REGIONE LIGURIA

Settore Assetto del Territorio

Oggetto: **Conferenza di Servizi decisoria in
forma semplificata, modalità
asincrona per approvazione
progetto di ampliamento calata
Ravano nel Porto Mercantile della
Spezia
Proponente La Spezia Container
Terminal SpA**

Fig. 1. Aree a pericolosità idraulica – Piano vigente

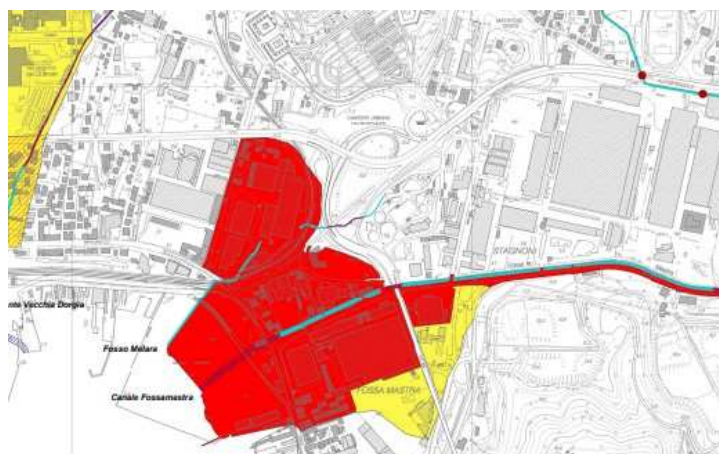
In entrambi i casi una parte del terrapieno esistente risulta compreso in fascia A, sulla quale valgono i divieti e le prescrizioni previste dall'art. 15 del vigente Piano di bacino.

Le previsioni progettuali che interferiscono con le fasce fluviali (sia del Piano vigente che quello in itinere), sono costituite da nuove viabilità, vie di corsa per gru, deposito container, arredi di banchina ed impianti speciali), paiono in contrasto con le vigenti normative relative alla fascia "A").

Per quanto riguarda la compatibilità delle previsioni con le aree inondabili individuate dal vigente Piano di Bacino, preso atto di quanto dichiarato dal proponente con la nota assunta a prot. 1224350, **si verifica positivamente la sussistenza dei presupposti di deroga alla disciplina relativa alle fasce fluviali, ai sensi del c. 3 dell'art. 15 bis delle norme di attuazione del Piano vigente.**

1. Verifica favorevole delle condizioni di applicabilità della deroga alle normative di fascia A e B ai sensi del c. 3 dell'art. 15 bis delle norme di attuazione del vigente Piano di bacino;

Fig. 6: confronto tra bacino fosso Melara da segnalazione Comune (sin) e riportato nello studio ASPLO (des)

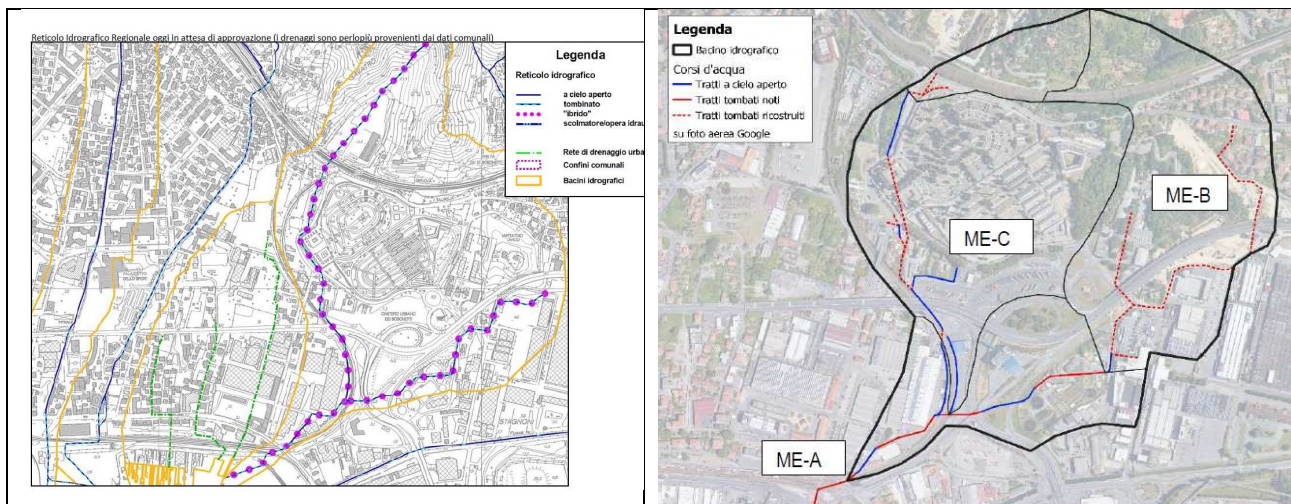
Si segnala però che le previsioni nell'area SIMAN-Via del Molo, non presentano un livello di approfondimento tipico del progetto definitivo. Si segnala inoltre che il bacino idrografico del fosso Melara riportato nella relazione proposta differisce da quello segnalato dal Comune di La Spezia con nota assunta a prot. reg. PG-2019-334262, come osservazione al reticolo adottato con DGR 507/2019 (vedi fig. 6)

La definizione della corretta estensione del bacino idrografico è evidentemente necessaria per il corretto dimensionamento delle sezioni idrauliche.

- b) Il progetto definitivo delle opere dovrà ottenere la prescritta autorizzazione idraulica ex r.d. 523/1904 da parte del Settore Difesa del Suolo di La Spezia ed acquisire il parere di conformità previsto dall'art. 17 c. 2 delle NTA del vigente piano di bacino da parte di questo Settore. Il progetto dovrà approfondire e definire nel dettaglio la reale estensione del bacino idrografico del Fosso Melara.
